## Projet éolien De Nuisement et Cheniers

**Note acoustique modificative  
Janvier 2024**

**Objet :** Projets éolien de Nuisement et Cheniers et de Soudron (51) – Note acoustique relative à la suppression des éoliennes E4 et E9

**Planche 1** - Localisation des éoliennes du projet de parc de Nuisement & Cheniers et de Soudron (51)

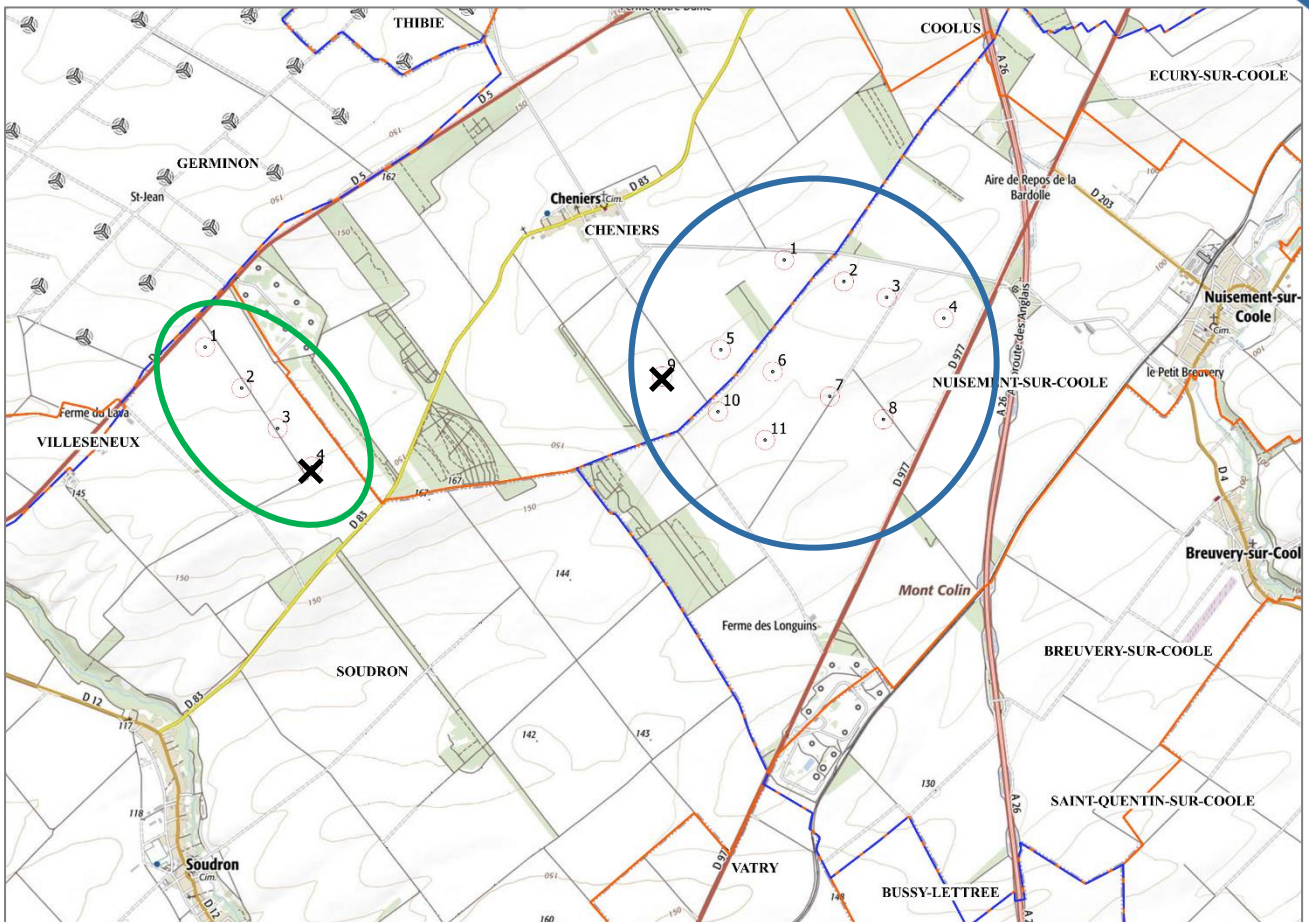
En phase d'instruction du dossier, l'Administration recommande aujourd'hui la suppression des éoliennes E4 du projet de Soudron (la plus à l'Est projetée) et E9 du projet de Nuisement et Cheniers (la plus à l'Ouest projetée), comme indiqué sur la carte page suivante.

La suppression de ces deux éoliennes (le plus proches de Cheniers) engendrera un impact acoustique moindre du projet global, vis-à-vis de cette ZER notamment, par rapport aux résultats présentés dans le dossier acoustique RA-19134-01-C en date du 07/12/2021), et donc un Plan de Gestion Acoustique nocturne allégé par rapport à celui présenté dans ce même dossier.

Les résultats de l'impact acoustique du projet et la conformité réglementaire du projet présentés dans ce dossier reste donc valables. La mise à jour de l'étude et du Plan de Gestion Acoustique pourra être réalisée lorsque le projet sera définitivement autorisé, intégrant notamment les dernières données disponibles pour le modèle d'éoliennes retenu.

Le Plan de Gestion Acoustique définitif à mettre en place sera dans tous les cas contrôlé sur la base d'une campagne de réception acoustique post-implantation, réalisée dans les 12 mois suivant la mise en service du parc.
